東海第二発電所
内部溢水の影響評価について
(審査会合コメント回答)

平成29年9月14日
日本原子力発電株式会社

第1図 ほう酸注入系、非常用ガス処理系及び非常用ガス再循環系の火災対策及び溢水対策

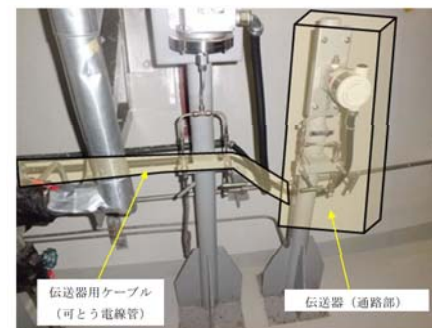
区分分離について内部火災の対応を適切に反映すること。

- 内部火災の系統分離対策による溢水影響評価への確認

いずれの火災防護の対策においても、溢水影響評価に影響はない。

第1図 評価概要図

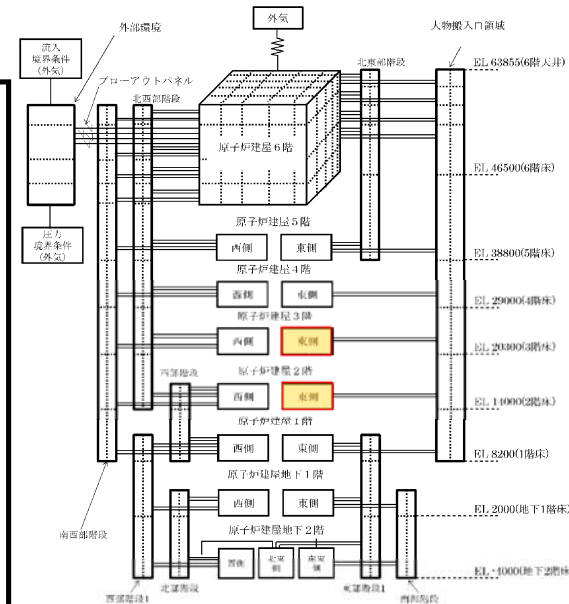
蒸気影響評価において、解析条件への区分分離による影響(空調等)について整理すること。(各項目毎に影響があるのか)

- ◆ 蒸気影響評価については、前回、火災区域分離前の解析結果を基に簡易評価を行った結果を示していたが、今回、火災区域の分離を反映した解析結果が得られたため、その結果を以下に示す。

- ・破断想定箇所: 原子炉建屋原子炉棟2FL, 3FL
蒸気漏えい時の影響の大きい配管部分を選定
- ・解析モデル: 原子炉建屋原子炉棟(火災防護の区分壁設置による区域)
- ・破損形状 : 原子炉隔離時冷却系蒸気配管の貫通クラック
- ・漏えい停止 : 漏えい時の差圧検出によるインターロック動作
- ・ヒートシンクになる構造物への熱伝達は保守的に考慮せず

第1図 対策前のサポート設置例

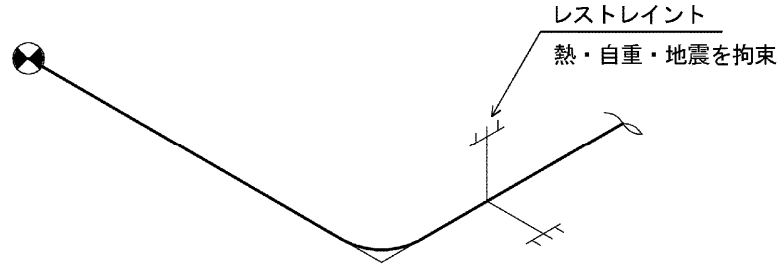
RCIC蒸気配管の強度評価, 補強工事の成立性を示すこと。

- 高エネルギー配管である原子炉隔離時冷却系(RCIC)蒸気配管については, 想定破損の破損形態を貫通クラックとするために溢水評価ガイドに従い,

$$\text{一次応力} + \text{二次応力} \leq 0.8 \times \text{溢水評価ガイドに基づく許容応力}$$

となるように設計を行う。

この設計にあたっては, 既設サポートの位置, 仕様変更等により, 熱伸びによる拘束が緩和されるよう対策する。

- ・サポート位置の変更, 追加
- ・サポート仕様の変更(レストレイントからスナッパ, ハンガーへの改造)
